# TECHNISCHE INFORMATION NR. SI36-010

## SERVICE INFORMATION NO. SI36-010

ATA code: 79-00  
Oil pump attachment screws

## CHECKING OF OIL PUMP ATTACHMENT SCREW FOR ROTAX® ENGINE TYPE 912 A (SERIE) SB-912-034

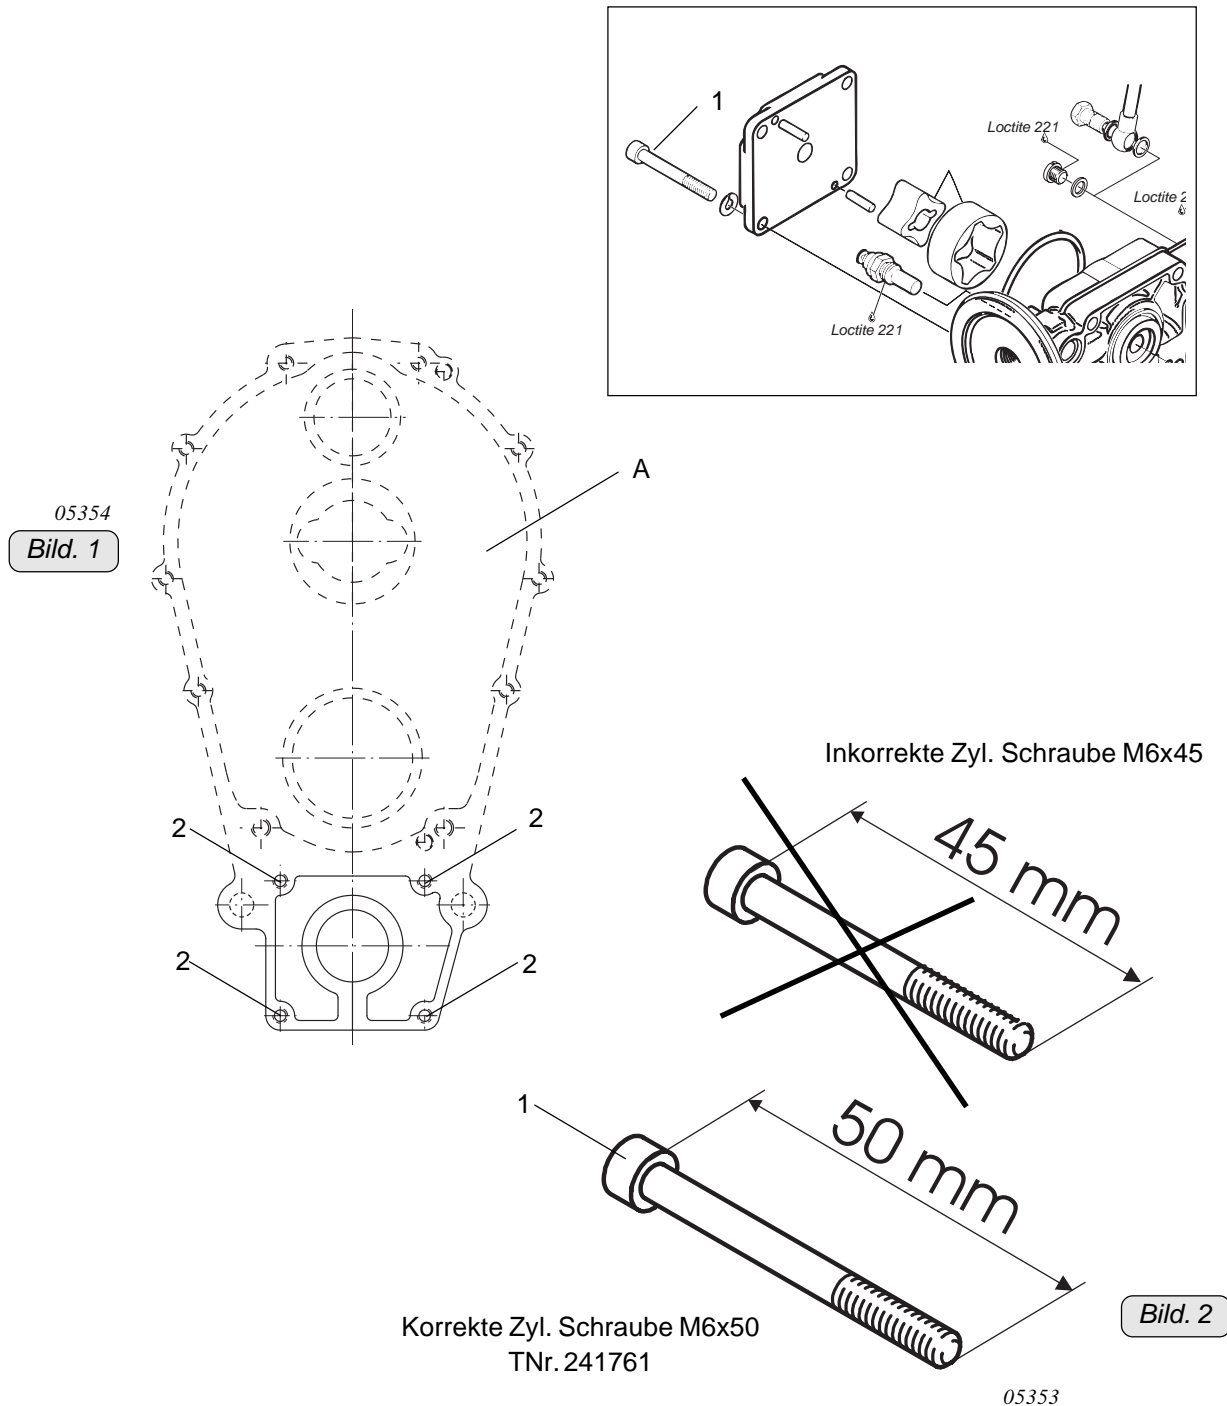
(siehe dazu Bild 1 und 2)

- 4 Zyl. Schrauben (1) entfernen und die Schraubenlänge ermitteln. Bei einer Schraubenlänge von 50 mm sind diese gemäß Wartungshandbuch wieder zu montieren. Falls eine Abweichung der Länge vorliegt ist wie folgt vorzugehen.
- Ölpumpe kpl. demontieren.
- Reinigung aller 4 Innengewinde M6 (2) am Kurbelgehäuse (A) und Sichtkontrolle auf Beschädigung.

#### 3.2) Reparatur der Innengewinde M6 (2): (falls notwendig)

- Falls eine Beschädigung der Gewindegänge (2) am Kurbelgehäuse festgestellt wurde, können dies mittels Gewindeeinsätze von Heli Coil<sup>®</sup> oder gleichwertige repariert werden.

■ **ACHTUNG:** Die Schraubenlänge der Ölpumpenbefestigung kontrollieren (siehe dazu Bild 2).

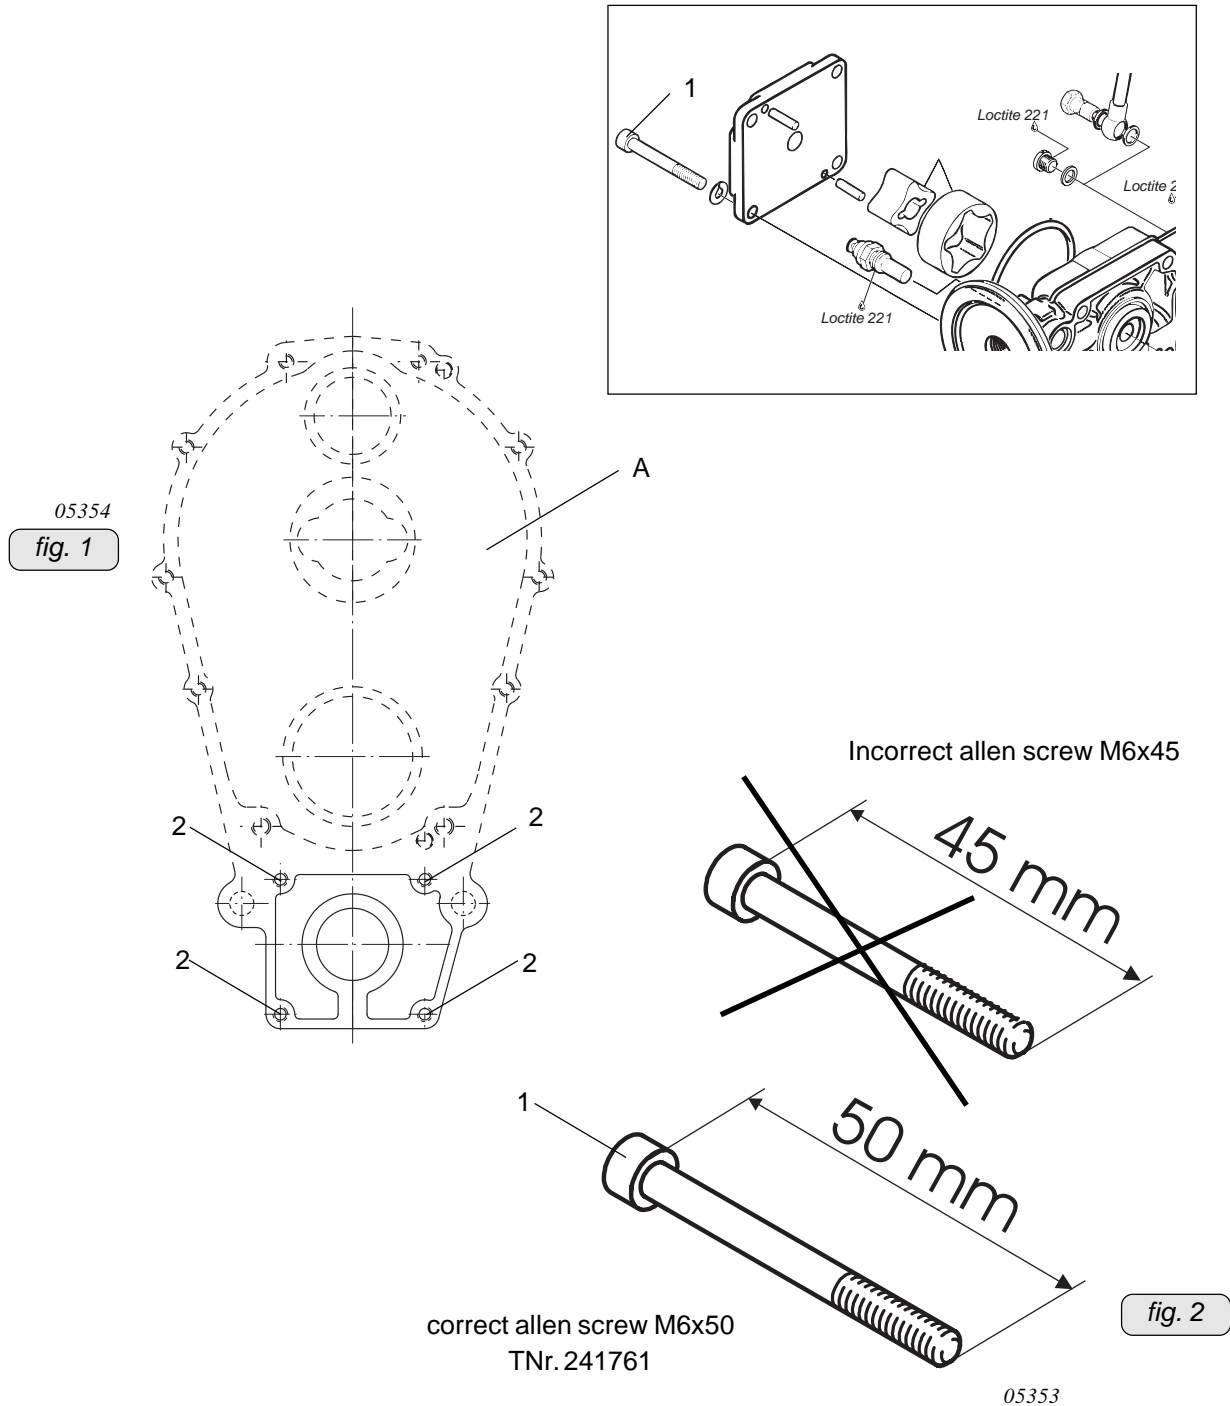
(see fig. 1 and 2)

- Remove 4 allen screws (1) and determine screw length. Screws of 50 mm length re-fit according to the Maintenance Manual. At a deviation in length, carry out the following.
- Remove the oil pump assy.
- Clean all 4 internal threads M6 (2) on crankcase (A); and inspect for damage.

#### 3.2) Repairing internal screw-threads M6 (2): (if necessary)

- If the threads (2) on the crankcase should be found damaged, then repair them by means of threaded inserts from Heli Coil<sup>®</sup> or equivalent.

■ **CAUTION:** Check screw length of oil pump attachment (see fig.2)
